大型バスのヒータホースのリコールについて

平成 25年8月1日

リコール届出番号3200

改善箇所説明図

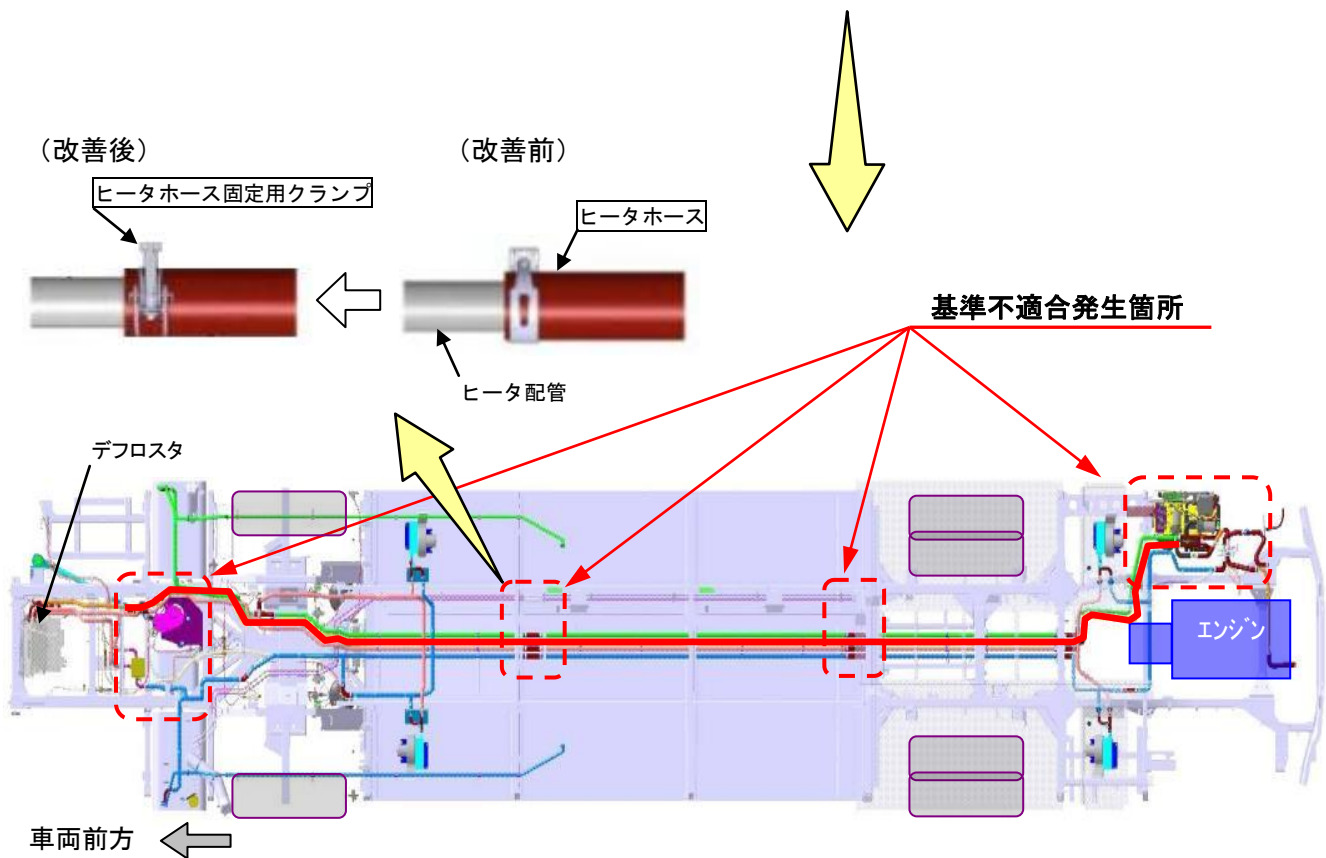
大型バスにおいて、ヒータホース固定用クランプの締結力が不足しているため、ヒータホースの内部を流れる冷却水がホース端部より浸入し、その冷却水によってホースの補強糸が分解されるものがある。そのため、そのままの状態で使用を続けると、ホースの強度が不足し、内部を流れる冷却水の圧力に耐えきれず、ホースが破損して冷却水が漏れ、デフロスタの機能が低下して前面ガラス直前の視野を確保できないおそれがある。

全車両、ヒータホース固定用クランプの締結力が不足している箇所のヒータホースと固定用クランプを対策品に交換する。

識別：作業完了車には、車両左後方点検リッド裏の位置に「HB139」の文字が記載された白黄色のシールを貼付ける
